**Mission régionale d'autorité environnementale  
ÎLE-DE-FRANCE**

**Avis délibéré sur le projet  
d'ensemble immobilier mixte « Nanterre Partagée »  
et sur le projet de plan local d'urbanisme (PLU)  
de Nanterre (92)  
à l'occasion de sa mise en compatibilité  
par déclaration de projet**

**N° ACIF-2023-001  
en date du 12/01/23**

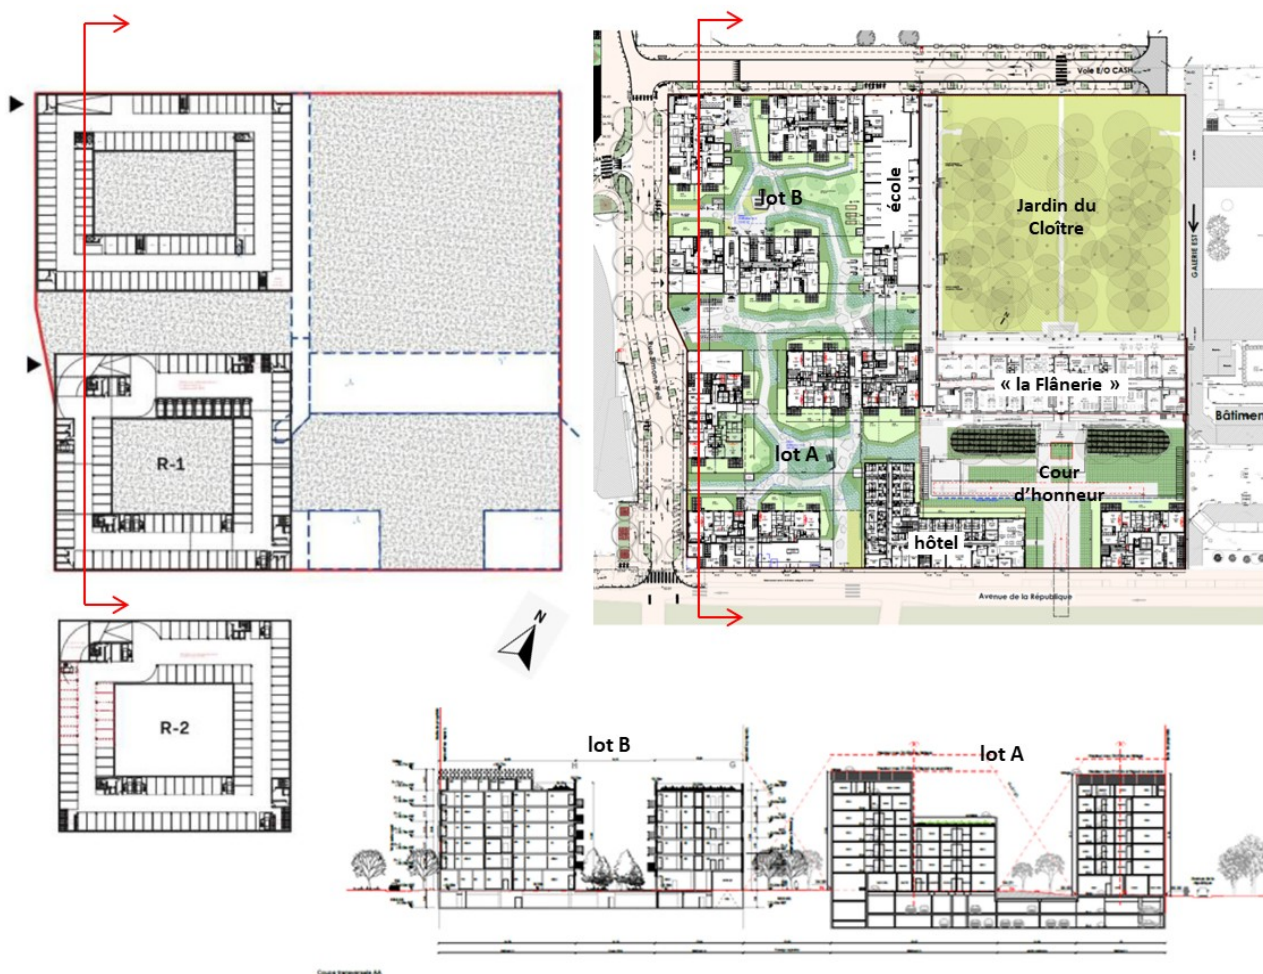
L'Autorité environnementale note que ce périmètre « optionnel », intégré dans certaines études (circulation, géotechnique, etc.), est analysé seulement succinctement au sein de l'étude d'impact.

L'étude d'impact ne contient pas de plan de synthèse représentant, au sein du Cash, les différents périmètres du projet, les bâtiments démolis, les nouveaux bâtiments, les nouvelles voies, etc. Le repérage est rendu difficile par l'absence d'un système d'appellation unifié (lot, îlot ou bâtiment ; lettre, numéro ou nom ; etc.).

- de considérer que le projet visant au réaménagement hospitalier et à la création d'un quartier de ville est un projet unique et que l'étude d'impact doit donc inclure l'ensemble des opérations concourant au réaménagement du site ;
- de produire un plan de référence précis permettant d'identifier, localiser et désigner clairement les périmètres, les lots, les voies ainsi que chaque bâtiment démoli ou créé.
- de reprendre l'évaluation environnementale de la mise en compatibilité du PLU et du projet, notamment

Illustration 8: Emprises des bâtiments démolis dans le cadre du projet, source : étude d'impact, p. 31, et localisation des bâtiments démolis sur une photo arienne oblique, source : GoogleEarth/MRAe

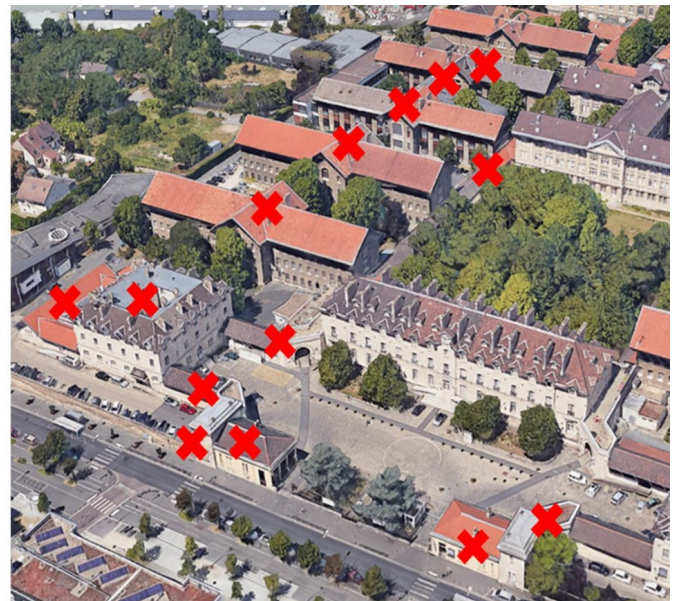
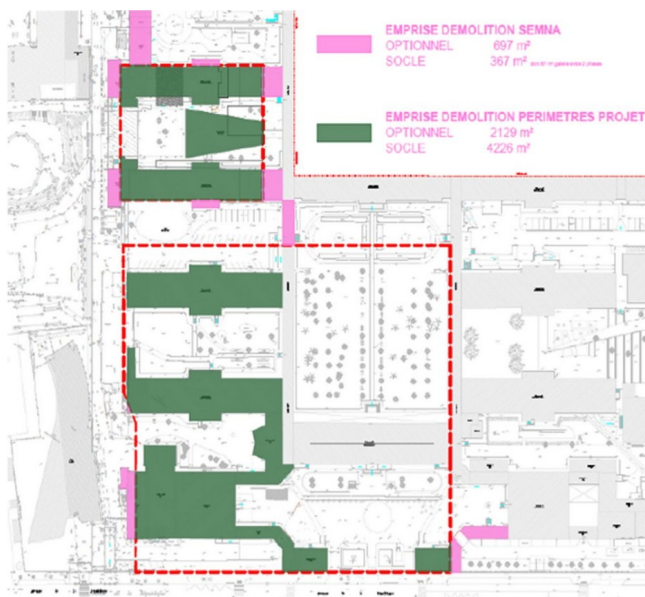
- la démolition de l'enceinte et de l'essentiel des bâtiments du site (six sur sept, dont ceux latéraux à la cour d'honneur) (voir le détail illustration 8) ;

En dépit de la protection prévue par le PLU, dont le projet de mise en compatibilité envisage la suppression, l'étude d'impact qualifie l'enjeu de « modéré » (p. 292) et considère « faibles » les impacts liés à la modification du PLU sur le milieu paysager et patrimonial (p.357). Or, le site présente un intérêt patrimonial et architectural et une valeur historique indéniables, liés à la fois à ses bâtiments et à sa composition d'ensemble.

Si sur l'ensemble du projet de restructuration du Cash, la DRAC estime que seuls « 30% des bâtiments issus du projet initial du XIX<sup>e</sup> siècle » seront conservés, sur le périmètre « socle » du projet Nanterre Partagée, il ne subsistera qu'un seul bâtiment (sur les sept), tandis que dans le périmètre « optionnel », tous les bâtiments seront détruits. Aucune justification fondée sur l'état des bâtiments et sur leur capacité de transformation n'est apportée.

- compléter l'analyse paysagère et architecturale du site actuel, par une analyse détaillée du patrimoine architectural et de la capacité de transformation des bâtiments existants ;
- renoncer à la démolition massive des bâtiments à forte valeur patrimoniale ainsi qu'au déclassement des protections inscrites dans le PLU, compte-tenu de l'impact irréversible qu'aurait le projet sur l'unité architecturale et paysagère historique du site.

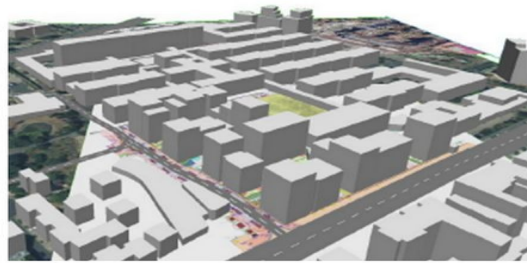
Enfin, le futur plan masse ne reprend ni l'organisation des bâtiments en bandes parallèles, ni leurs alignements et leur répétitivité, ni la symétrie d'origine<sup>8</sup>. La typologie des nouveaux bâtiments diffère de celle des édifices existants (le gabarit est souvent plus haut, voir illustration 9). Enfin, l'expression architecturale rompt délibérément avec le principe d'homogénéité d'origine et revendique une rupture avec l'existant : « *Nous sommes convaincus que l'histoire de ce lieu doit être réactualisée. À travers le réemploi des matériaux, nous souhaitons transformer l'existant pour l'inscrire dans une écriture plus contemporaine, et écrire un nouveau chapitre de l'histoire du C.A.S.H.* » (notice architecturale, p. 5).

**Illustration 10:** En vert, les surfaces en pleine terre du projet ; en blanc, les surfaces bâties ou imperméabilisées (source : notice paysagère p. 7). En rouge, l'emprise des bâtiments qui seront démolis (indication reportée par la MRAe).

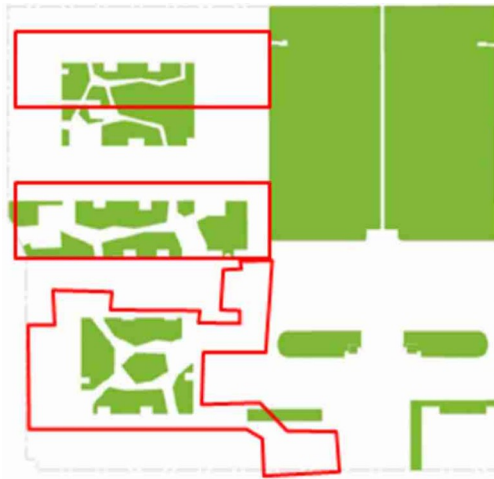
Par ailleurs, si, dans le projet, une partie des espaces libres actuels sont désimperméabilisés, l'autre partie est en majeure partie construite en surface (bâtiment) ou en sous-sol (parking). Une partie des espaces verts perceptibles sur le plan de rez-de-jardin est « sur dalle » (sur les parkings souterrains), ce qui est à comparer avec le premier schéma de la page 7 de la notice paysagère qui représente la pleine terre effective (p. 392 de l'étude d'impact et reprise dans l'illustration 10)

Par ailleurs, comme l'implantation des nouveaux bâtiments ne reprend pas celle des bâtiments historiques, on constate sur les lots A et B que la quasi-totalité de la pleine terre existante est consommée et que la plupart de la pleine terre restituée par le projet se situe sur l'emprise des bâtiments démolis (voir illustration 10). Or, les sols correspondant à cette emprise ne devraient pas a priori conserver les fonctionnalités écologiques des sols jamais bâtis.
